# R.N.1 - TRINITÉ - RAVINE NUMA

## STABILITÉ DES TALUS DE DÉBLAIS

(SITUATION AU 14-05-1985)

**85 ANT 010**

FIGURE 1

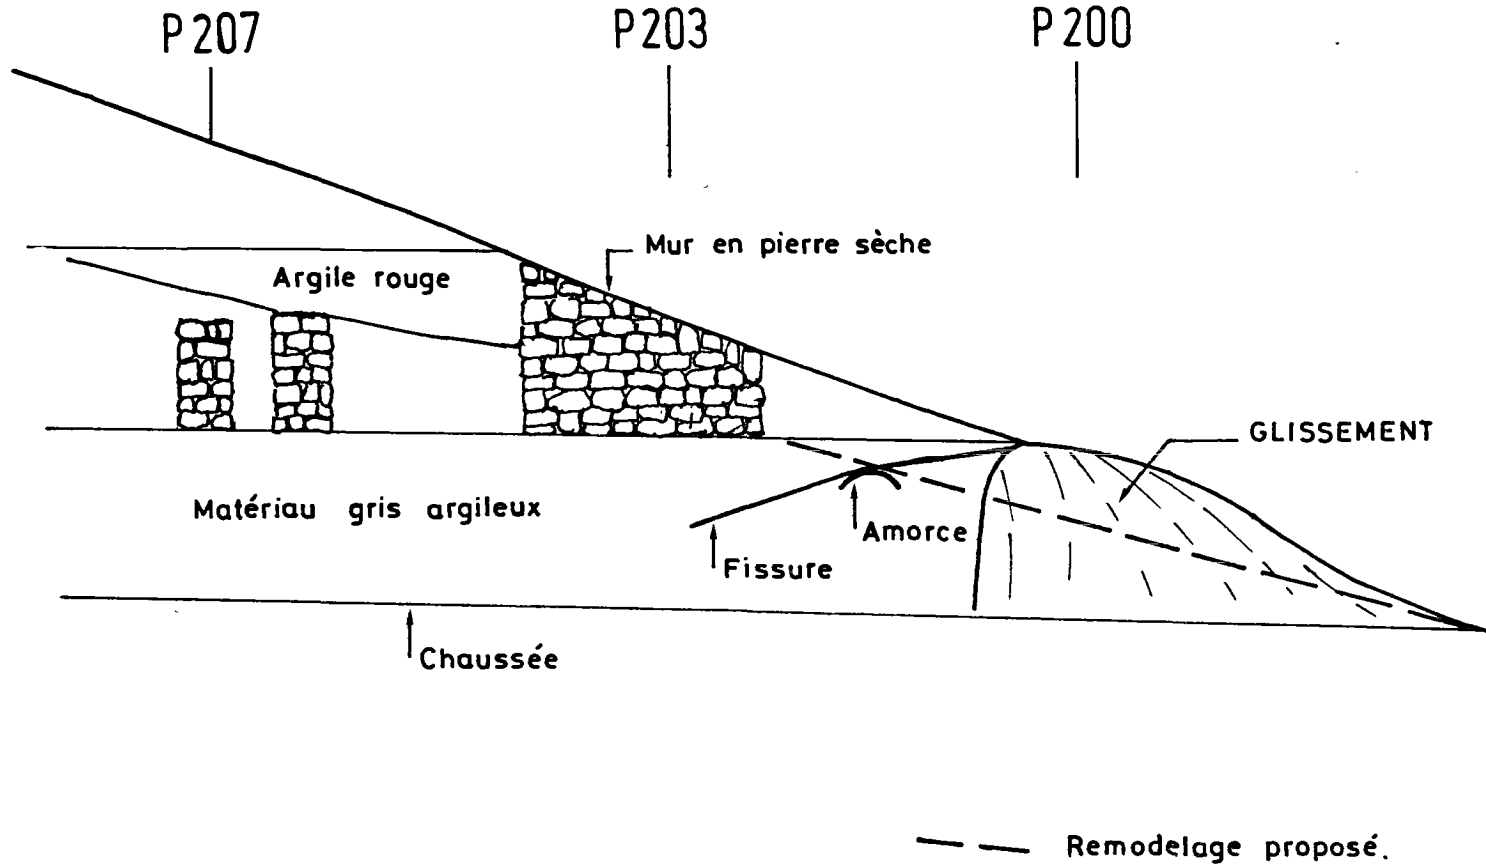
Le point qui nous paraît important est de stopper une éventuelle extension du glissement P.198 - 201 en début de talus. En effet, comme le montre la figure n° 1, il y a une discontinuité du terrain le long de laquelle pourrait se développer le glissement. Il est souhaitable pour éviter cette extension d'exécuter vers le profil 201 un placage en pierre sèche, ou de remodeler la banquette inférieure.

FIGURE 2

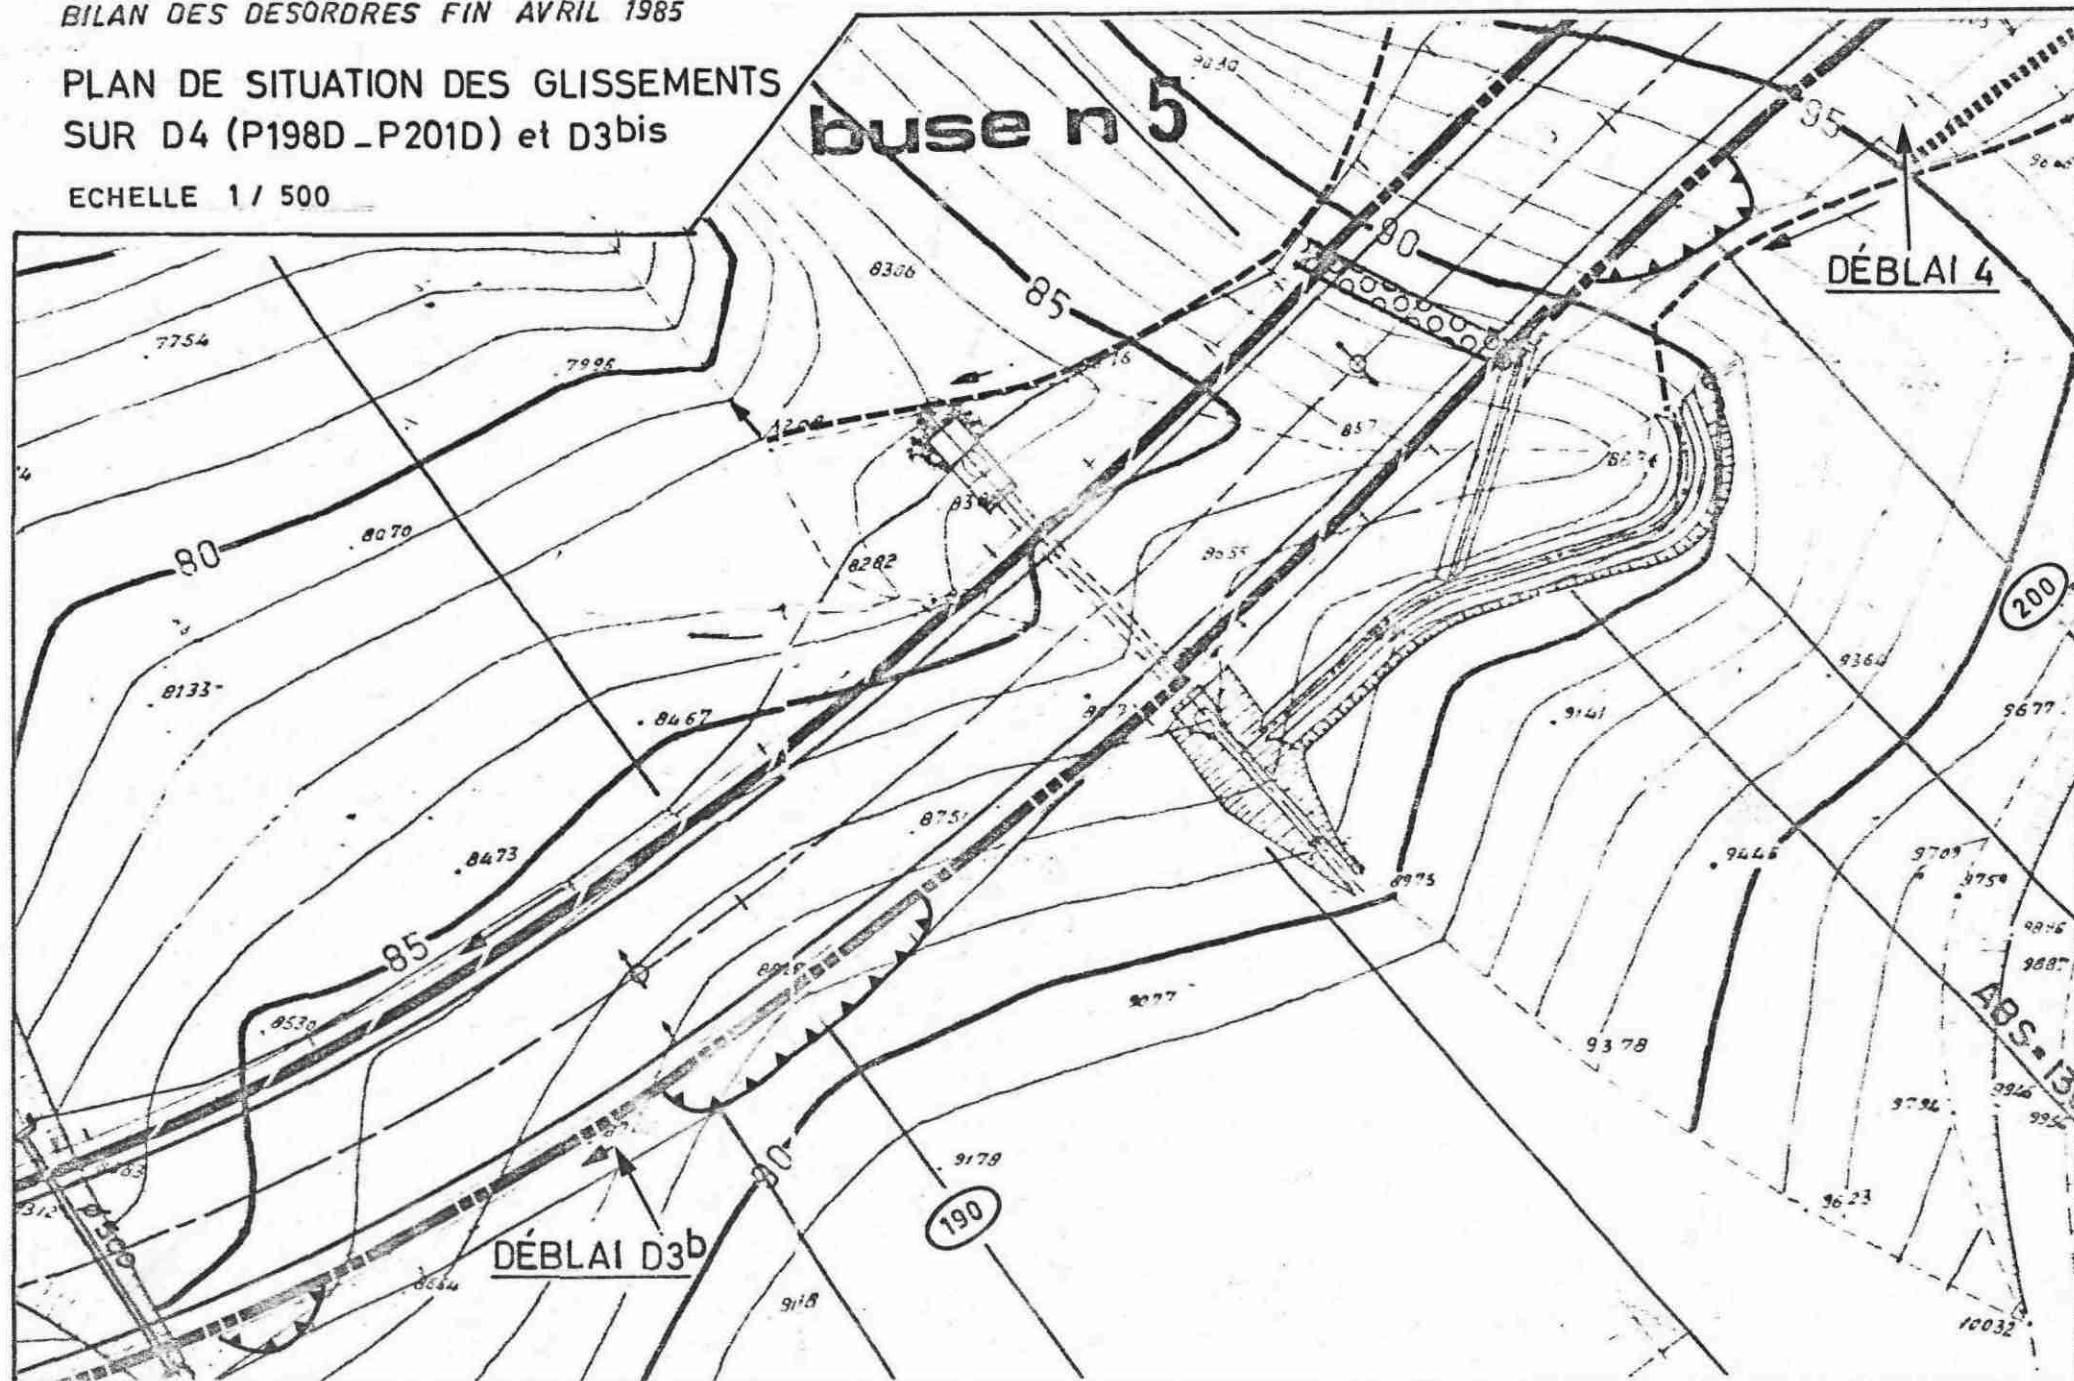
II.2.1 - Glissements P.189 D - P.191 D (figures 2 et 4, photo 3)  
P.186 D - P.188 D (figures 2 et 5, photo 4)

Description : h = 4 m - l = 22 m - pente = 45°  
h = 3 m - l = 8 m - pente = 45°

Ces deux glissements affectent le même talus, le matériau est rouge, argileux et humide. Il n'y a pas de venues d'eau apparentes en crête de talus mais des suintements en pied.

a) glissements P.189 D - P.191 D, P.186 D - P.188 D.

Toute cette partie de talus, entre les profils P.186 D et P.192 D, risque d'être emportée.

Deux solutions sont envisageables : soit écrêter le talus à 3 m de hauteur et mettre un mur en gabion en pied, soit réaliser un redan de 2 m de hauteur et une banquette (3 m est en effet la hauteur maximale de talus n'ayant pas évolué).

FIGURE 6

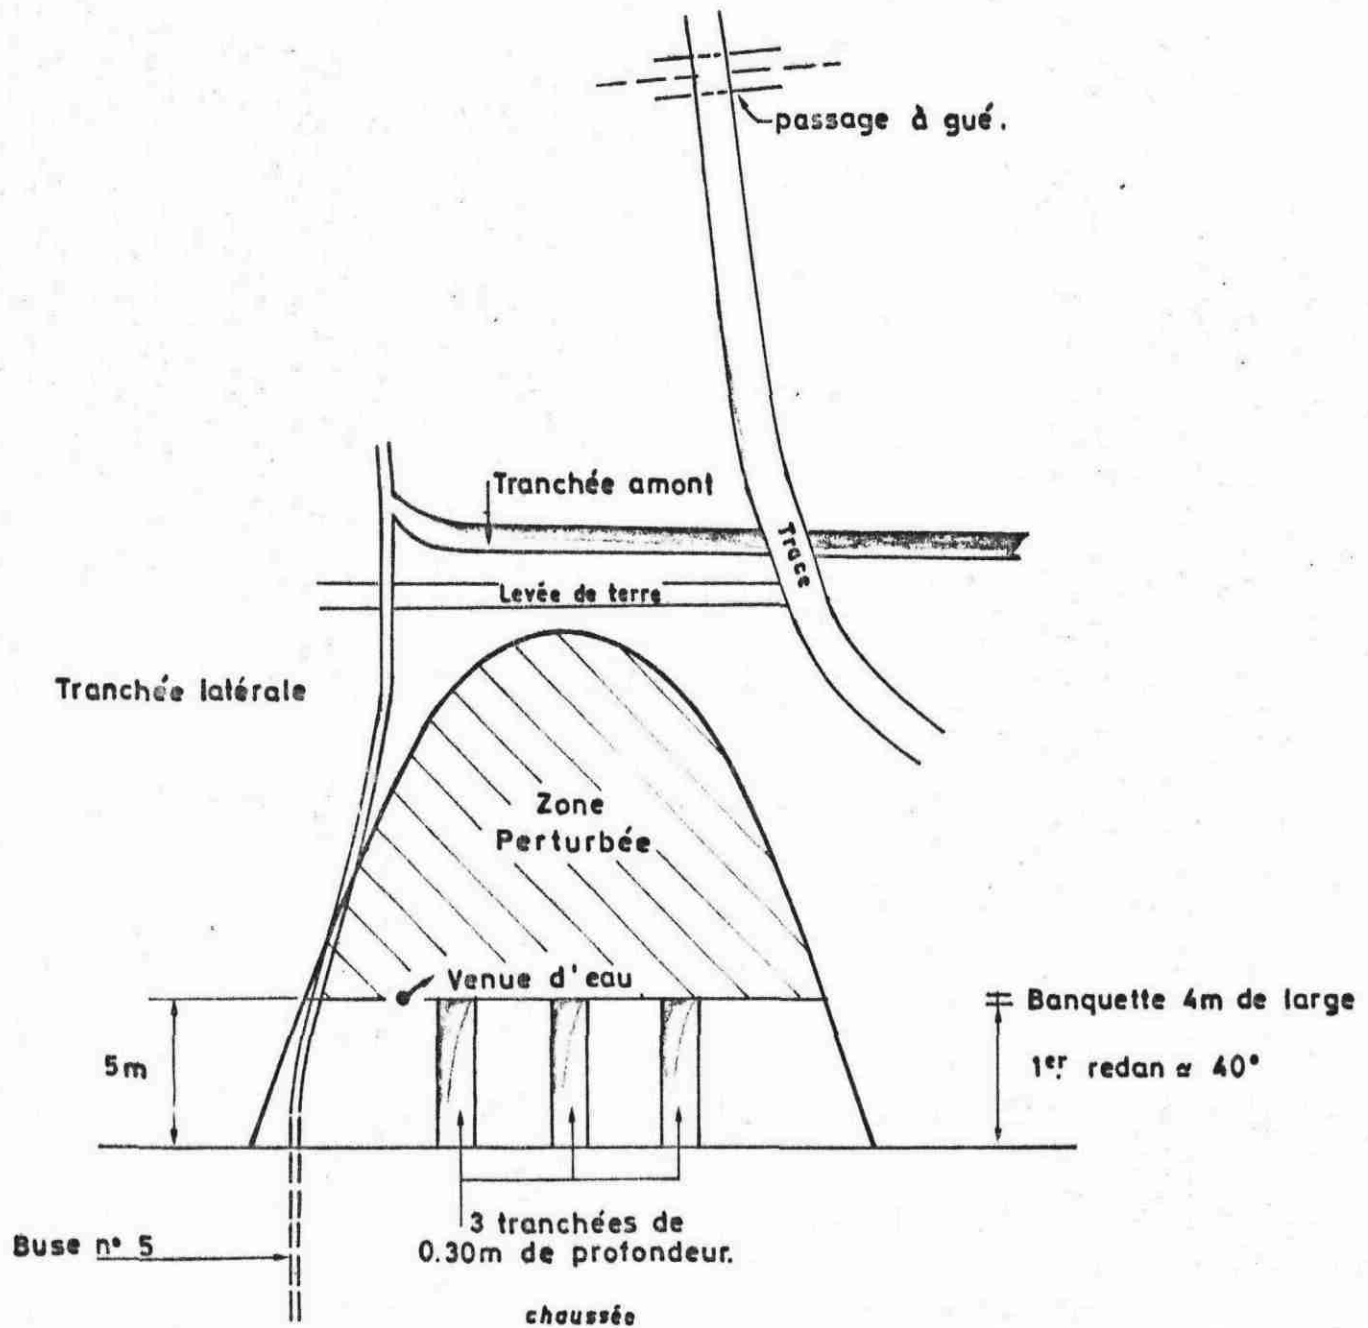
### II.2.2 - Glissement P.182 D - P.186 D (figure 6, photo 5)

La partie supérieure a glissé, tandis que le talus inférieur a été peu affecté. La tranchée latérale a été surcreusée et l'exutoire arraché. La trace passant en amont a été endommagée.

b) glissement P.182 D - P.186 D

A titre provisoire et de façon urgente, nous suggérons de prolonger en amont la tranchée latérale et la rendre non érodable, de capter la source par une tranchée, de remodeler la zone glissée, de buser sous la trace au niveau de la tranchée amont ou de supprimer cette tranchée amont (ces recommandations ont été déjà signalées dans la note BRGM - février 1985) (annexe C).

FIGURE 7

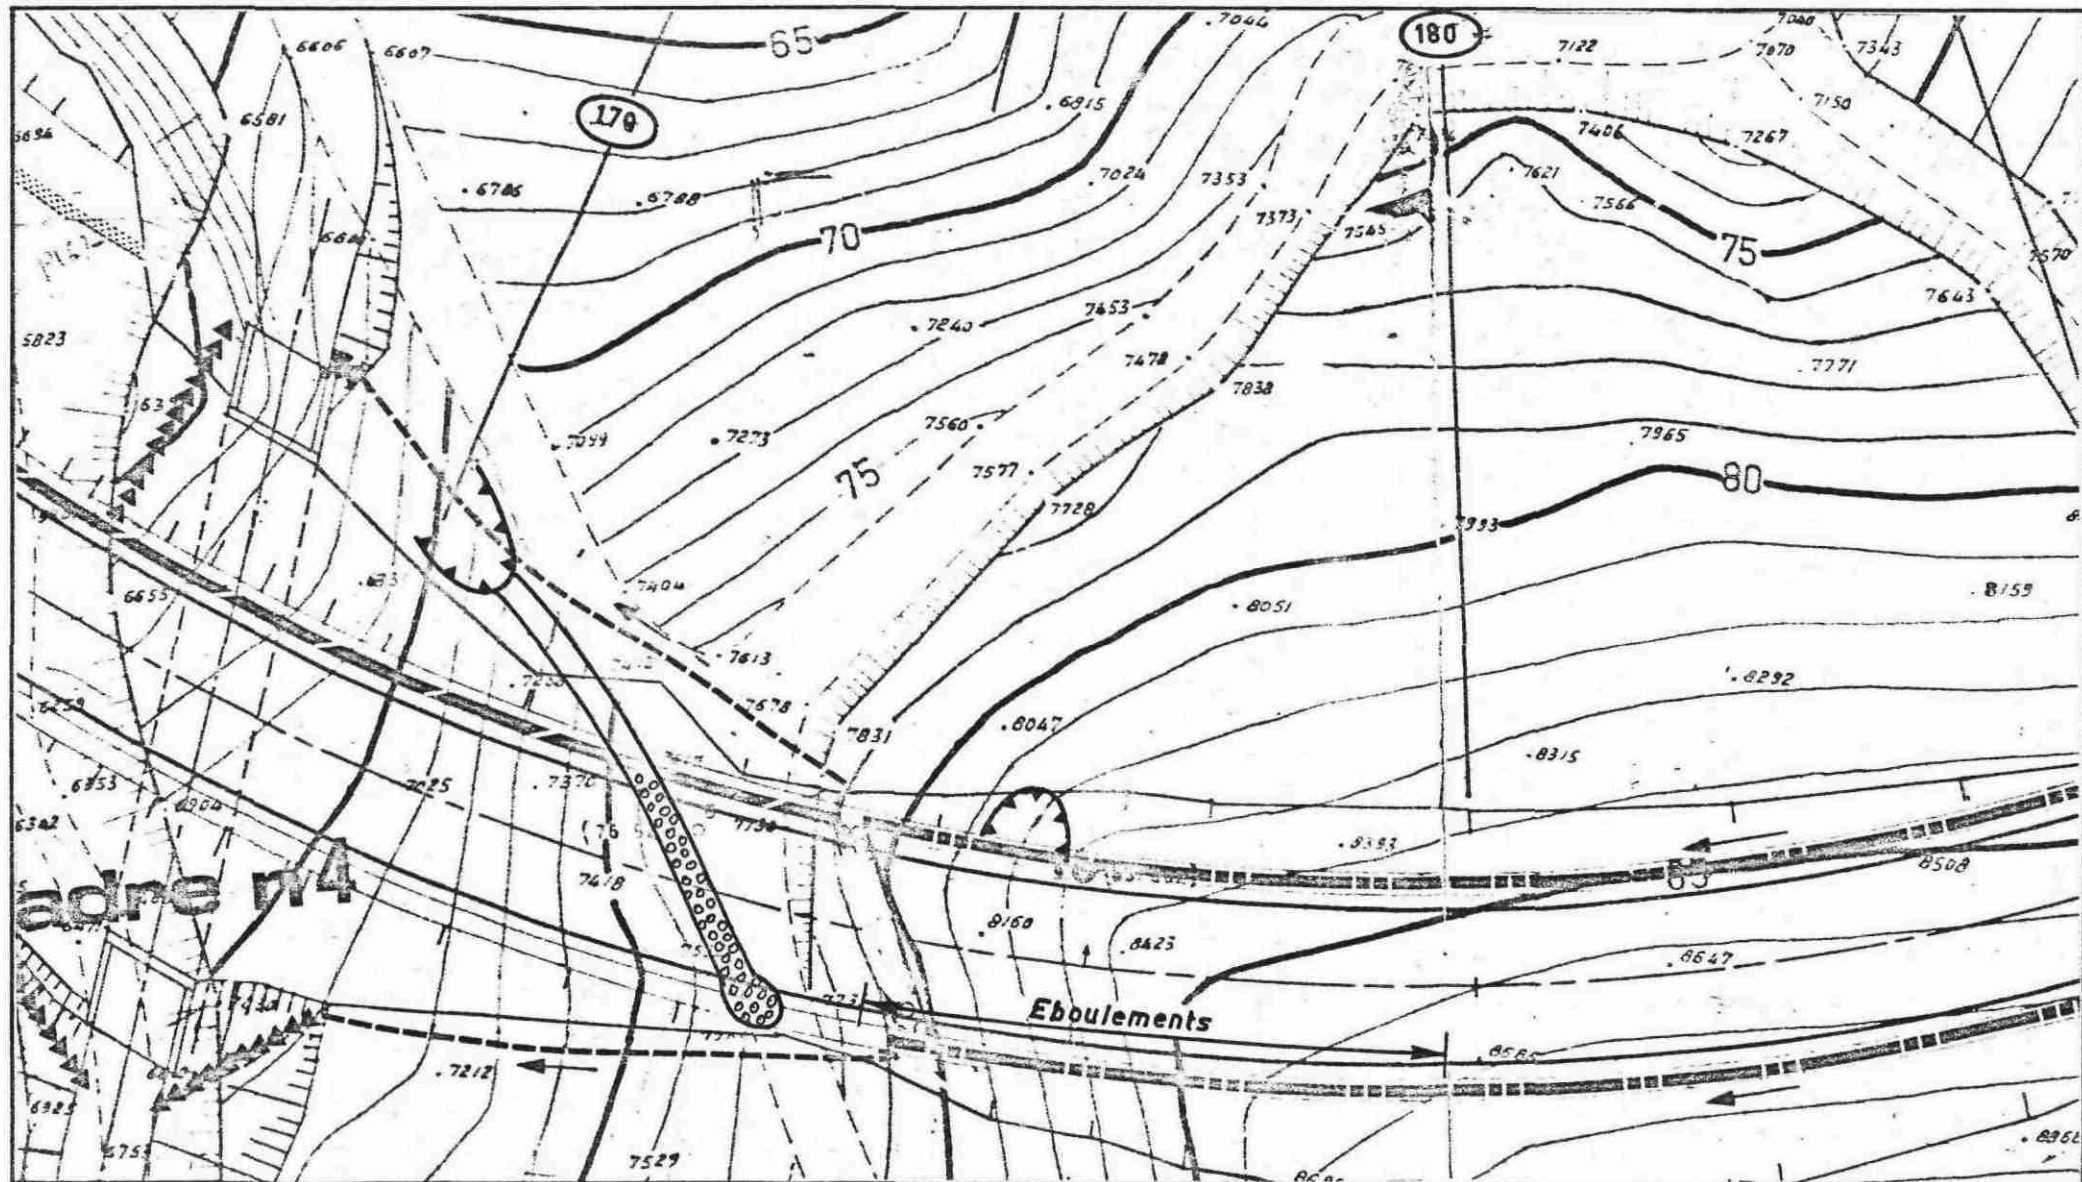
### II.2.3 - Glissement P.176 G (figure 7, photo 6)

La hauteur du talus est de 4 m, avec une pente qui atteint 50 - 55°.

Un fossé creusé par les eaux de ruissellement en pied de talus a sapé la base du déblai.

Ce talus est constitué par deux matériaux : argile bariolée rouge à la base jusqu'au P.178 et matériau argileux jaune ocre avec des blocs décimétriques arrondis avec des fentes de retraits verticales (vertisols).

Le glissement s'est produit sur une hauteur de 3 m dans le matériau rouge.

c) glissement P.176 G

Toute la zone entre les profils P.175 G et P.180 G est menacée. Nous proposons de réduire la pente du talus avec une pente 2 H/ 3B avec végétalisation, ou avec une banquette intermédiaire.
